Ontwerpbestemmingsplan Fietspad Broekhovenseweg 2020

Nota zienswijzen en ambtshalve aanpassingen

Gemeente Bergeijk

28 januari 2021

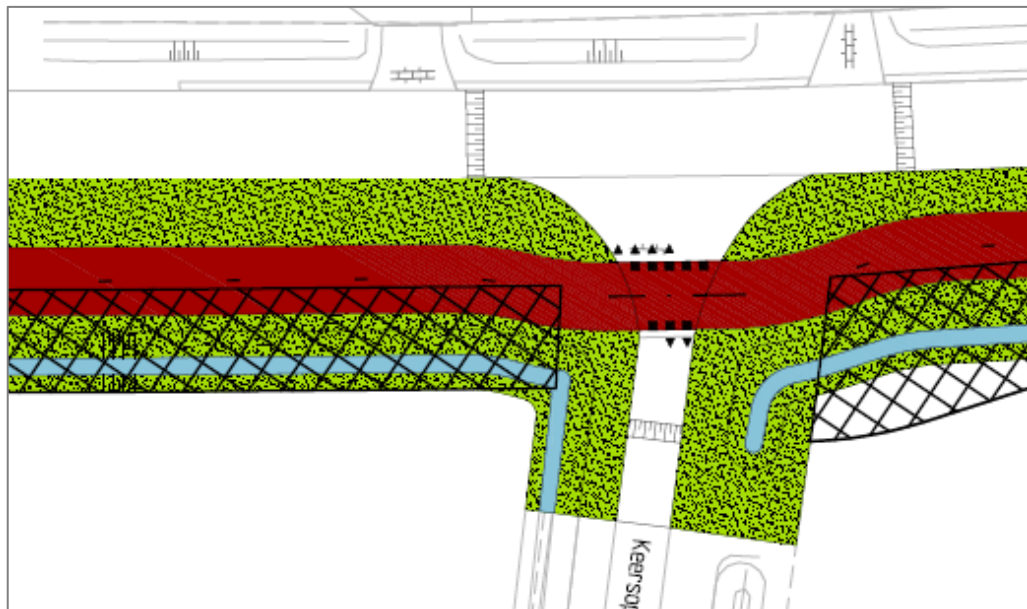
- b. Er wordt bezwaar gemaakt tegen iedere vorm van een oversteekplaats ter hoogte van de Zeven Fontein en vanwege de veiligheid van overstekende fietsers of wandelaars, mede in verband met de onoverzichtelijke situatie. Gepleit wordt voor voortzetting van het fietspad aan de zuidzijde met een geringe verplaatsing van de rijbaan naar het noorden. Mocht toch voor een oversteekplaats worden gekozen, dan wordt gepleit voor een 30 km/h-zone met actieve signaleringen en goede verlichting.

- c. Het verkeer vanuit de Zeven Fontein en moet veilig de Broekhovenseweg op kunnen rijden. In het huidige wegontwerp moeten vier rijbanen (2 fietsstroken en 2 rijstroken) worden overgestoken in een onoverzichtelijke situatie zonder mogelijkheid om tussen fietspad en rijbaan te stoppen.

- b. In het ontwerpbestemmingsplan is ter hoogte van de kruising met de Zeven Fontein en voorzien in een oversteek, waarna het fietspad aan de noordzijde van de rijbaan ligt. Dit heeft ermee te maken dat tussen de Zeven Fontein en de Volmolen aan de zuidzijde van de rijbaan slechts beperkt ruimte is voor de aanleg van een vrijliggend fietspad. Voor de aanleg van een vrijliggend fietspad aan de zuidzijde van de rijbaan is ofwel aankoop van particuliere gronden nodig, ofwel verschuiving van de rijbaan in noordelijke richting. Omdat deze varianten kostenverhogend zijn en het door een goede vormgeving van de fietsoversteek mogelijk is om een verkeersveilige oplossing te maken, is de variant met fietsoversteek de basis voor het ontwerpbestemmingsplan.

Dit laat onverlet dat het voordelen heeft om het fietspad ook tussen de Zeven Fontein en de Volmolen aan de zuidzijde van de rijbaan te realiseren. Het fietspad ligt dan over het hele tracé - van de aansluiting op de Kapelstraat in het westen tot de aansluiting op de Volmolen in het oosten - aan dezelfde zijde van de weg, zodat de Broekhovenseweg niet (extra) hoeft te worden overgestoken. Gelet hierop is besloten om nader onderzoek te doen naar de mogelijkheden om het fietspad ook tussen de Zeven Fontein en de Volmolen aan de zuidzijde van de rijbaan te realiseren. Uitgangspunt voor het nader onderzoek is dat een minimaal gelijkwaardige veiligheid kan worden gerealiseerd als bij de realisering van een fietspad aan de noordzijde van de rijbaan. Op basis van een vergelijking van voor- en nadelen – waarbij ook het verschil in kosten wordt meegewogen – zal op een later moment een afweging worden gemaakt voor de aanleg van het deel van het fietspad tussen de Zeven Fontein en de Volmolen. Daarom is besloten om het tracédeel tussen de Zeven Fontein en de Volmolen buiten het plangebied van het bestemmingsplan te laten. Met de aanleg van het deel van het fietspad tussen de Wilgerijs en de Zeven Fontein kan na vaststelling van het bestemmingsplan worden gestart. Besluitvorming over het deel van het fietspad tussen de Zeven Fontein en de Volmolen vindt op een later moment plaats.

- De verbeelding wordt aangepast door het deel van het plangebied tussen de Zeven Fonteynen en de Volmolen (het deel van het plangebied dat aan de noordzijde van de Broekhovenweg ligt) buiten het plan te laten.
- De planregels worden niet aangepast naar aanleiding van deze zienswijze.
- De planbeschrijving in de toelichting wordt aangepast naar aanleiding van de aanpassing van het plangebied.
- De planbeschrijving in de toelichting wordt aangepast door aan te geven dat voor de woningen aan de noordzijde van de Broekhovenseweg per woning wordt voorzien in een doorsteek naar het fietspad.
